日本機械学会 発電用原子力設備規格「設計・建設規格（JSME S NC1-2020）、材料規格（JSME S NJ1-2020）、溶接規格（JSME S NB1-2020）及び設計・建設規格 事例規格 発電用原子力設備における「応力腐食割れ発生の抑制に対する考慮（JSME S NC-CC-002（改定）-2）」に関する技術評価書（案）

解説図 PVB-3111-2 引張り及び曲げによる崩壊応力及び設計限界

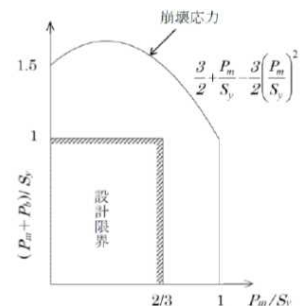
一方、技術基準規則及び解釈の設計条件における一次応力強さは上図の(a)に示す応力分布であり、(b)及び(c)の応力分布は設計条件以外でのものと考えられる。解説の適切性について、日本機械学会は、次のように説明している³⁵。

解説 PVB-3111 の 1. (3)は、引張応力 P_m と曲げ応力 P_b が同時に作用した場合に全断面が塑性化する崩壊応力に対して、設計条件の設計限界をどのような安全マージンで設定しているか(解説図 PVB-3111-2 参照)を解説しているものです。ご指摘の「」書きの部分は崩壊応力について解説している部分であり、設計条件に対して塑性を許容するという意図の記載ではありません。

図 PMC-3340-3 軸垂直割り軸対称ケーシングをもつ
多段ポンプのケーシングボルト回りの形状

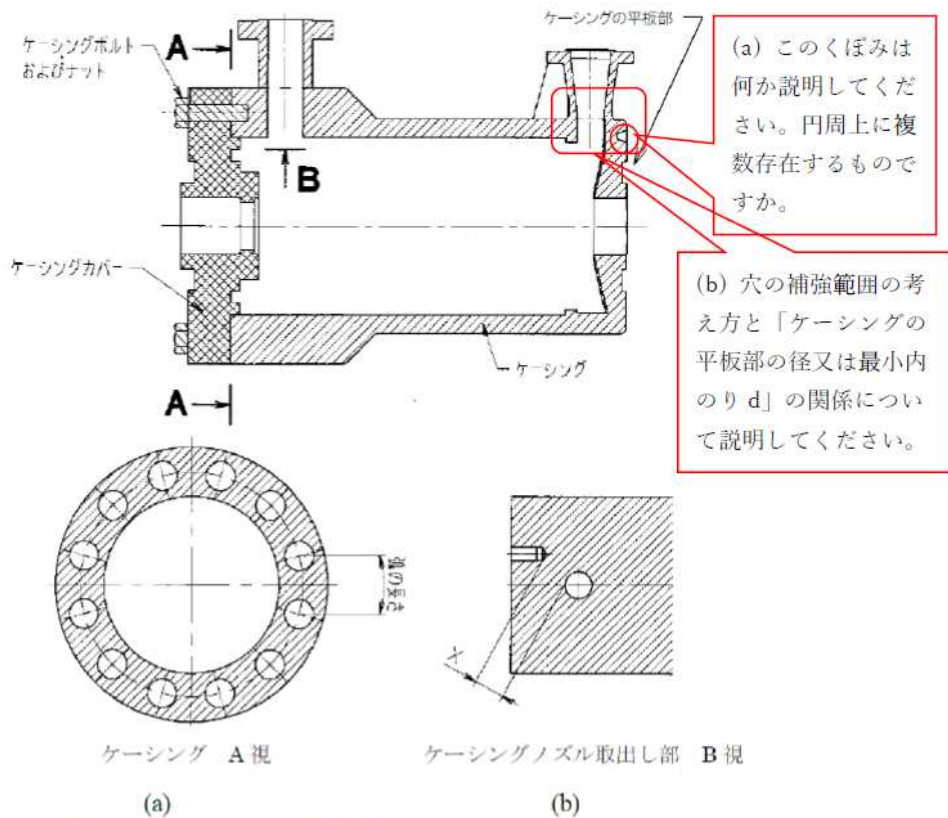
図 PMC-3340-3 の質問に対する回答は以下の通りです。

「ケーシングの平板部」における厚さ t は、平板部の中で最も薄い箇所の肉厚を取ります。

- (a) くぼみの様に見えるのはケーシングと平板の溶接部です。ハッチングを施していないため、くぼみに見えていますが、溶着金属で埋められています。
- (b) 平板とノズル肉厚は独立して評価をしています。ポンプでは穴の補強範囲についての規定はありませんが、同様の補強を吸込口、吐出口の厚さの規定 (PMC-3330) により補っています。平板については、PMC-3410 に規定している通りです。

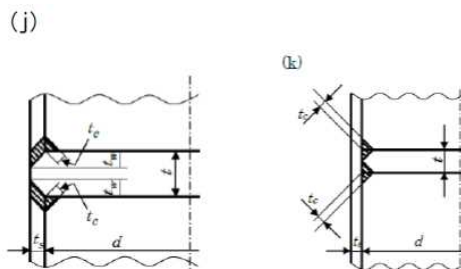
「PMC-3410 ケーシングカバー及びケーシングの平板部の構造強度の規定」において、「表 PMC-3410-1 K の値」の取付け方法(j)の下端の図 (左図) 及び(k) (右図) は、ケーシングの 1 断面を切断して平板を取り付けるような形状である。

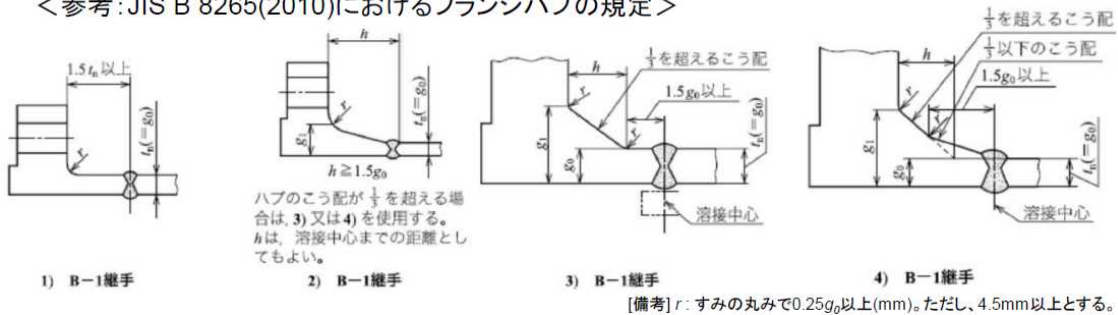
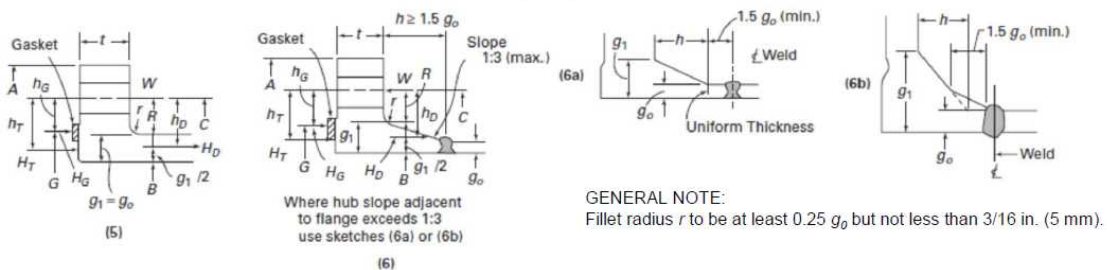
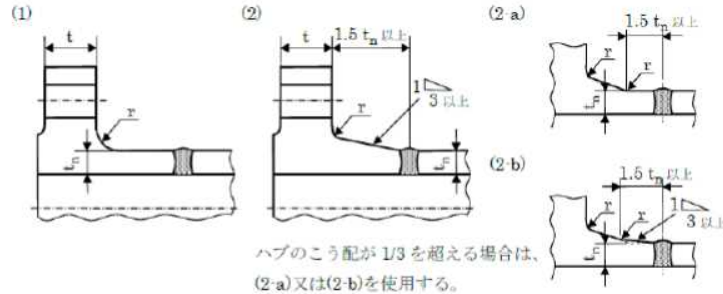
- ① 図 PVD-4112-1「クラス 3 容器 継手区分 C の構造」(1)にはフランジのハブのこう配が 2 段階の溶接部形状が規定されているが、こう配が 1 段階の溶接部設計も JIS 規格及び ASME 規格 (Sec. III Class 2, 3) に適合しており、PVD-4110 が許容する「同等以上の効果が得られる溶接方法」に該当するものとしている。(質疑応答 QNC200582 を参照)

また、図 PVD-4112-1(1) はハブのこう配なしですみの丸みを設ける構造を許容しているが、このすみの丸みについては具体的な寸法が規定されていない。一方、最新の JIS 規格及び ASME 規格の形状では、ハブとフランジを結ぶ輪郭線に丸みを設けてそ

以上のような規定の状況に鑑み、JISやASMEとの規格の整合性をとるため、PVD-4112-1「クラス3容器 継手区分Cの構造」(1)を含め、クラス2, 3, MC容器、クラス2, 3配管のそれぞれ次に挙げる図を、最新のJIS規格及びASME規格と同様の図に置き換えた。⁶²

(d) 伸縮継手を取り付ける継手の区分と継手形状について(図 PPC-4010-6 クラス 2 配管 管又はネックリングにベローを取り付ける継手の溶接部)

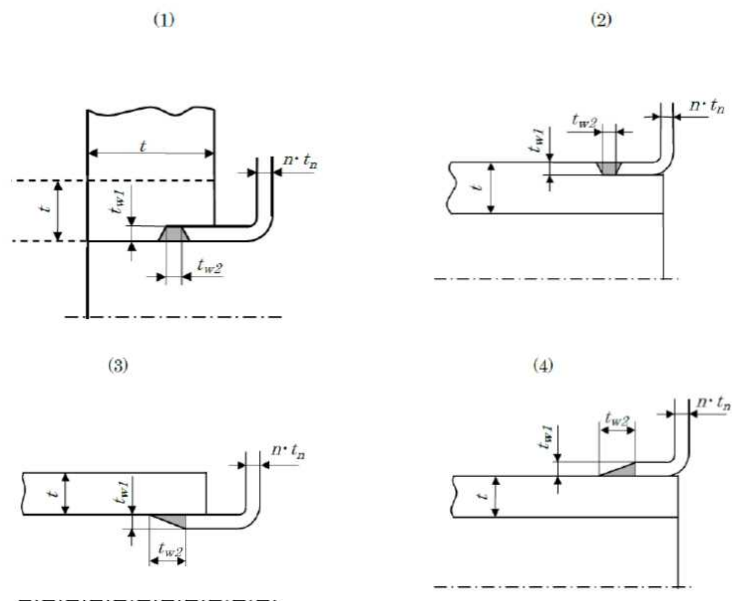
「PPC-4010 クラス 2 配管の溶接部の設計」において、管又はネックリングにベローを取り付ける継手の溶接部は「継手区分 A、継手区分 B、継手区分 C、及び継手区分 D 以外の継手」に区分されており、「図 PPC-4010-6 クラス 2 配管 管又はネックリングにベローを取り付ける継手の溶接部」には、完全溶け込み溶接以外の溶接も規定されている。これに対し、JIS「B 8265:2017 圧力容器の構造—一般事項」の「附属書 N(規定)圧力容器の伸縮継手」の「図 N.3—伸縮継手と胴又は管の溶接継手の例」(下図)では、完全溶け込み溶接に限定されている。完全溶け込み溶接以外の溶接の適切性について、また、溶接部の非破壊試験について、日本機械学会は、次のように説明している[図は削除]⁷⁵。

「図 PPC-4010-6 クラス 2 配管 管又はネックリングにベローを取り付ける継手の溶接部」に示す(2)及び(4)の図は、管又はネックリングの外側にベローが取り付けられる構造のため、内圧力により接合部を引き裂くような力が作用する。この部分をすみ肉溶接とすることの適切性について、日本機械学会は、次のように説明している⁷⁶。

図 VVB-3411-1 r_2 : ネック部と流路部の交わる部分のすみの丸みの半径

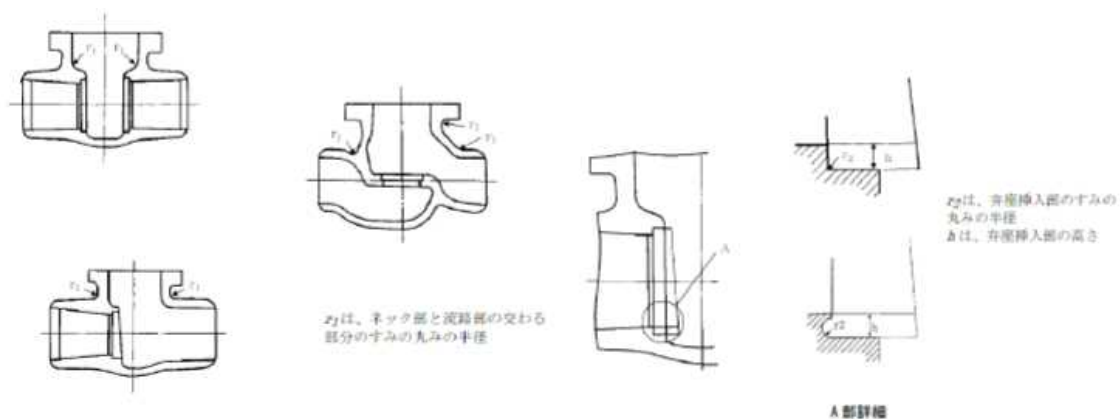
- ① 「VVB-3411 外部、内部の交差面の隅部」において、弁箱のネック部と流路部の交わる部分のすみの丸みの半径 (図 VVB-3411-1 r1: ネック部と流路部の交わる部分のすみの丸みの半径) を求める際の「厚さ」を弁箱の「厚さ」から「計算上必要な厚さ」に変更し、弁箱の弁座挿入部のすみの丸みの半径 (図 VVB-3411-2 r2: 弁座挿入部のすみの丸みの半径、h: 弁座挿入部の高さ) を求める際の「厚さ」を「弁箱の厚さ」から「計算上必要な厚さ」に変更された。変更した理由について、日本機械学会は、次のように説明している⁷⁸。

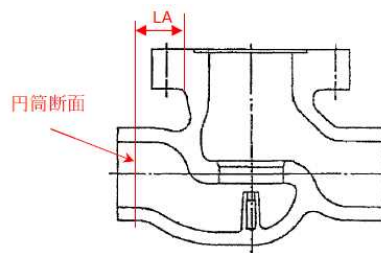
て、弁の5断面の一つ(下図)のA-A 断面は下半分が円筒形の一様断面形状に作図されていない。このような断面に極断面係数を適用する妥当性について、日本機械学会は、次のように説明している⁸¹。

実際の玉形弁の形状は下図の通り、A-A 断面は円筒形の一様断面形状となるよう設計されています。

図 添付 4-A-2 M_t と厚さの関係

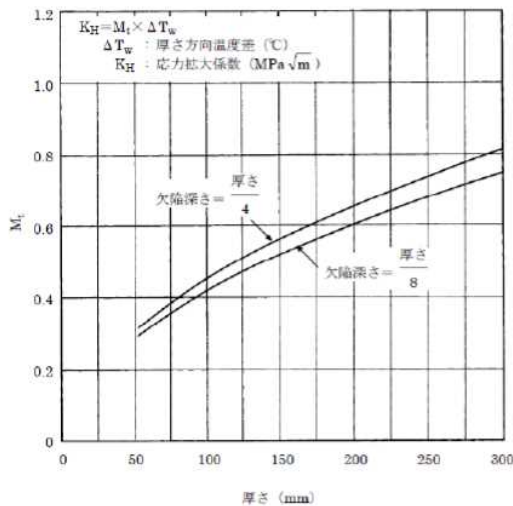
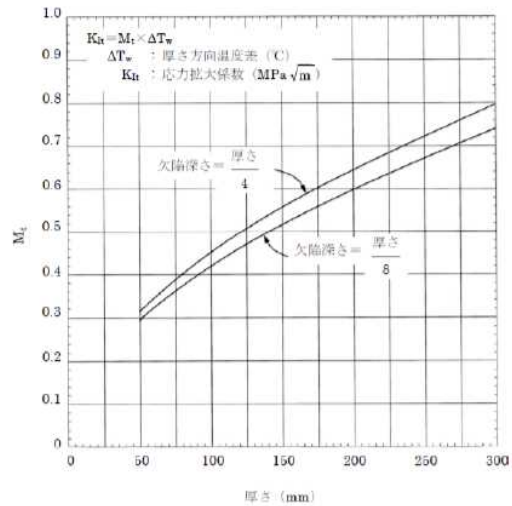
(a) 「添付 4-A 「図 添付 4-A-2 M_t と厚さの関係」の 2020 年版での変更について確認」

「7. 設計・建設規格（第 I 編）2020 年版までのその他変更点」において、No.13-1 に「K 値式の係数 M_t の線図を引用元の ASME Sec. III 及び JEC4206-2007 に合わせる。」とあり、「図添付 4-A-2 M_t と厚さの関係」が変更されている。2012 年版の図(左図)は「欠陥深さ=厚さ/4」の曲線が厚さ 300mm のときに $M_t \approx 0.81$ を示しているが、2020 年版の図(右図)では $M_t \approx 0.80$ を示し変更されている。(備考)に 2012 年版は $E = 2.0 \times 10^5 \text{N/mm}^2$ 、2020 年版は $E = 2.01 \times 10^5 \text{MPa}$ と記載されているが、主たる対象である原子炉圧力容器の鋼材はモリブデン鋼又はニッケル合金鋼であり、材料規格 2012 年版の「Part 3 第 2 章 表 1 材料の各温度における縦弾性係数($\times 10^3 \text{MPa}$)」によると、分類番号 E1-3 又は E1-4 に該当するので、その値は 25°C 以上で 200 以下である。2020 年版で $E = 2.01 \times 10^5 \text{MPa}$ としたことが曲線変更の原因であれば、その数値を採用した理由について、日本機械学会は、次のように説明している¹³⁰。

2012 年版の図は、2001 年の設計・建設規格制定時に ASME FIG. G-2214-1 に元に単位換算した線図となります。ASME はその後 SI 単位換算した図表類を追加しており、2013 年追補発行時に最新版の ASME FIG. G-2214-1M を反映しました。したがって図の微妙な差異は単位換算に起因するものです。

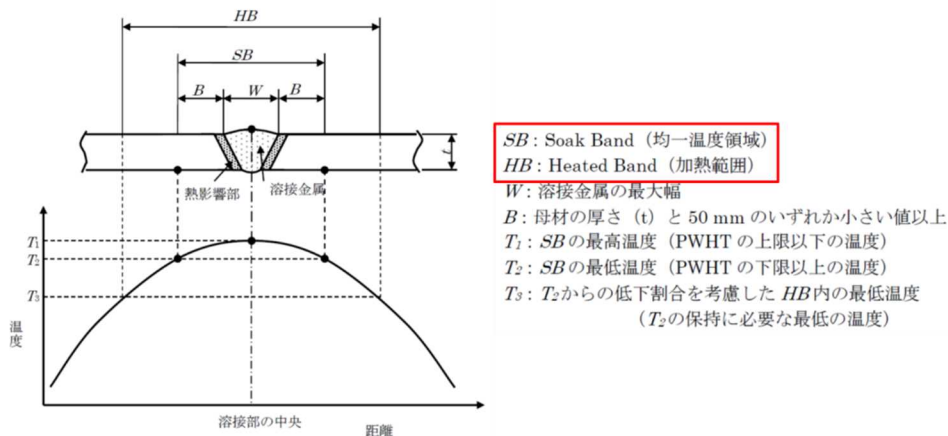
- ④局部加熱により溶接後熱処理を行う場合の範囲について、溶接規格 2020 年版では、2012 年版 (2013 年追補を含む。) から本文規定を変更せず、解説の記載を充実させたとのことである。溶接規格 2012 年版 (2013 年追補を含む。) の技術評価においては、本文規定の技術的妥当性が確認できなかったことから、2008 年版の範囲とするよう技術評価した。本文規定を補足する技術的根拠について、日本機械学会は、次のように説明している⁴⁰⁶。

解説を充実させた理由

・ 2007 年版の「加熱範囲」と 2012 年版の「均一温度領域」の定義の違いを明確化するため、解説を充実させた。

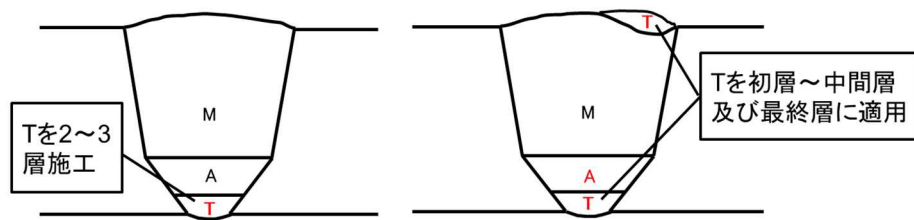
「組み合わせ施工法の場合、初層限定の溶接方法を除き、順番を問わない」とのことであるが、例えばT（ティグ溶接）の施工法における初層限定の施工法と組合せ施工法とはどのように識別をするのかについて、日本機械学会は、次のように説明している⁴¹⁶。

それらの施工順を問わないという意味である。(溶接規格では溶接方法の施工順は規定していない。)

- ・ 上図の例では、1層目から2~3層目まで施工したティグ溶接を多層溶接と見なしてTとなるが、これを初層溶接TFと見なした場合、2012年版溶接規格では左図はTF+A+M、右図はTF+A+M+TBとなる。2020年版では、組合せ施工法はT+A+Mに統一される。
- ・ 2020年版では、組合せ施工法における初層限定の溶接方法TF、TFBは、いずれもTと表示するが、計画書(溶接部詳細一覧表)において施工順、層数などを明記して区別する。
- ・ 溶接施工法から溶接士技能に係る区分はなくなるが、その他の確認項目に変更はなく、TB(裏面ガス保護なし)をTF(裏面ガス保護あり)として用いることはできない。
- ・ 単独の施工法を組み合わせる場合は、施工順を明記し、初層溶接に必要な溶接士技能を明確にする。(保有する溶接士が全て裏波形成の技能を有している場合は不要である。)
- ・ 組合せ施工法と単独の施工法の組合せの区別は、施工法番号が単一か複数かによって判別可能である。
